**AVIS RELATIF À LA PROTECTION
CONTRE LES EVENTUELS EFFETS NOCIFS ET NUISANCES
PROVOQUÉS PAR LES RAYONNEMENTS NON IONISANTS
GÉNÉRÉS PAR DES ANTENNES ÉMETTRICES STATIONNAIRES**

Commune : PHILIPPEVILLE - Exploitant : PROXIMUS

Référence exploitant : 71PLP_00

Rapport n° 1415 / 2024

Figure 1 : Vue en plan des lieux de séjour et des points de contrôle

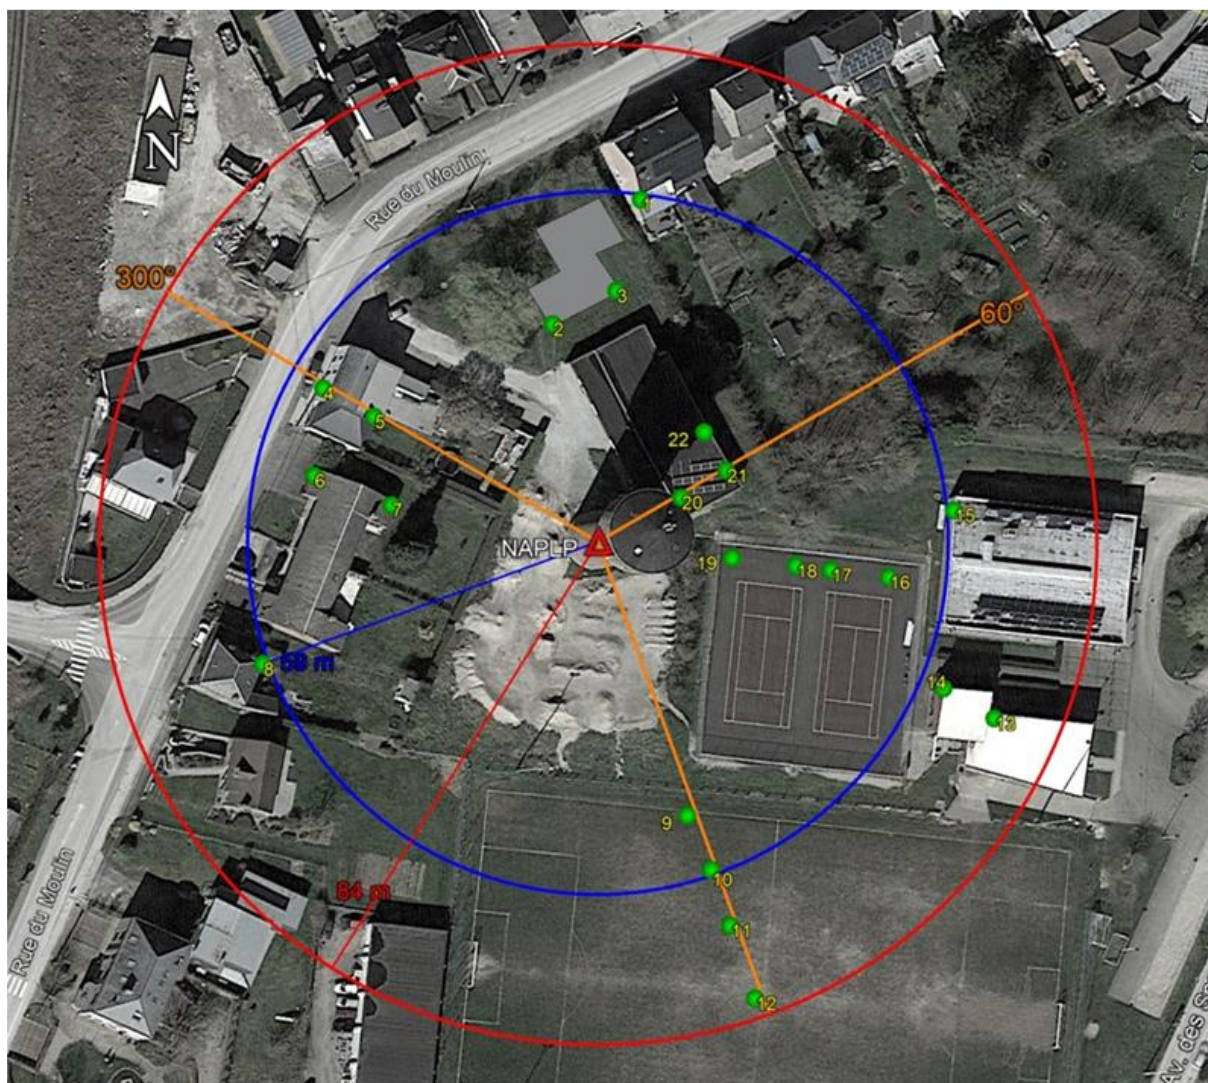
En ce qui concerne les antennes de l'installation mentionnées dans le tableau 1, la distance maximale à laquelle la limite pourrait être atteinte, à l'extérieur, est égale à 83,0 m. S'il n'y a pas de LS à une distance inférieure, les antennes respectent forcément la limite d'immission.

Dans le cas des LS situés à l'intérieur des bâtiments, une atténuation d'obstacle est prise en compte et il en résulte que la distance maximale à laquelle la limite pourrait être atteinte se réduit à 58,8 m.

Figure 2 : Vue en plan des installations d’antennes dans un rayon de 300 mètres autour de l’installation faisant l’objet de la demande d’avis

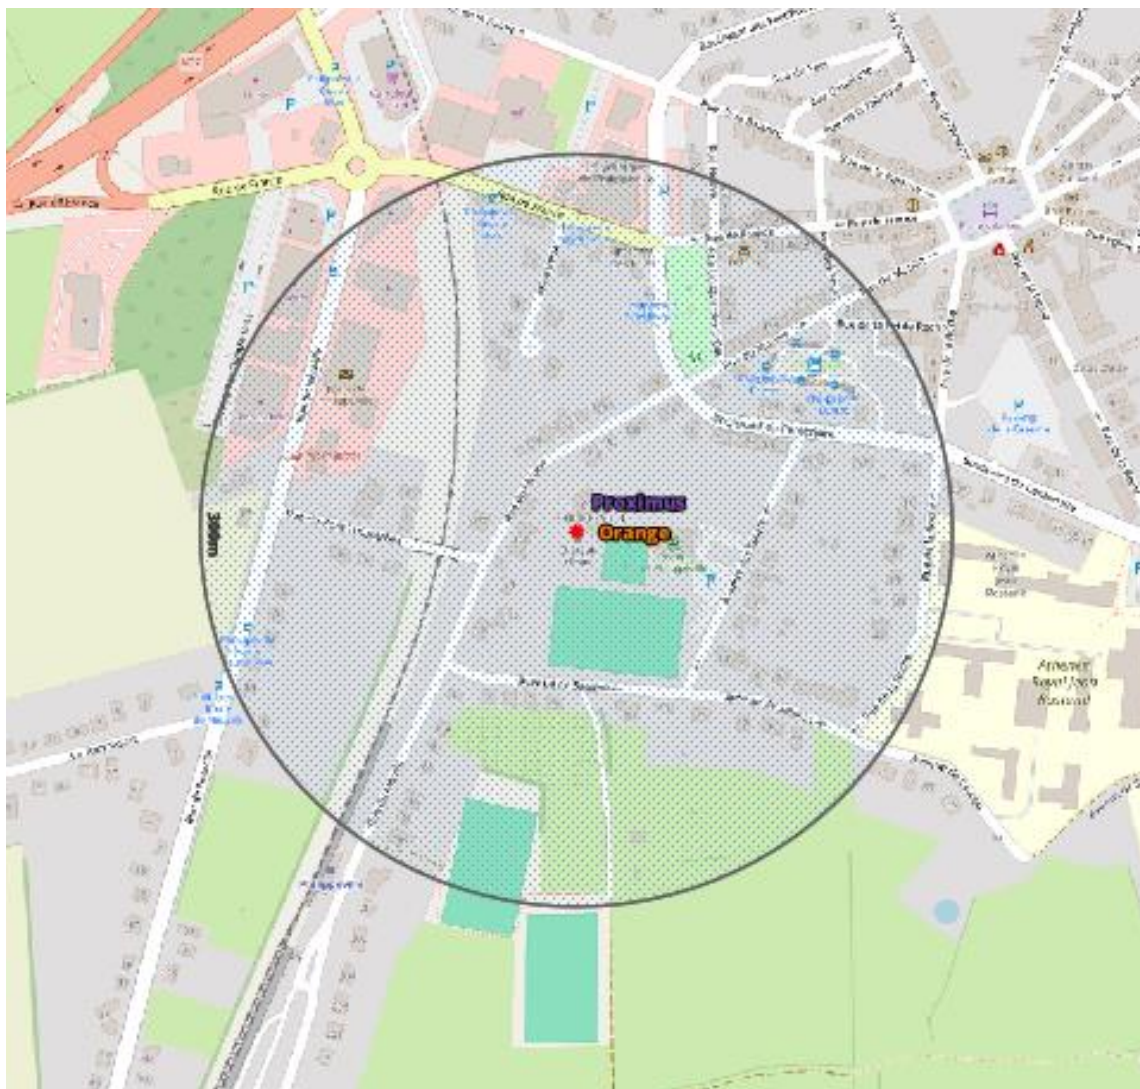
Compte tenu des considérations ci-dessus, il apparaît que l'intensité du rayonnement électromagnétique généré, dans les lieux de séjour situés dans un rayon de 300 mètres autour de l'installation référencée dans le paragraphe 2, par l'ensemble des antennes émettrices stationnaires de l'ensemble des exploitants du même site d'antennes émettrices stationnaires respecte la limite fixée à l'article 4, § 2 du décret.
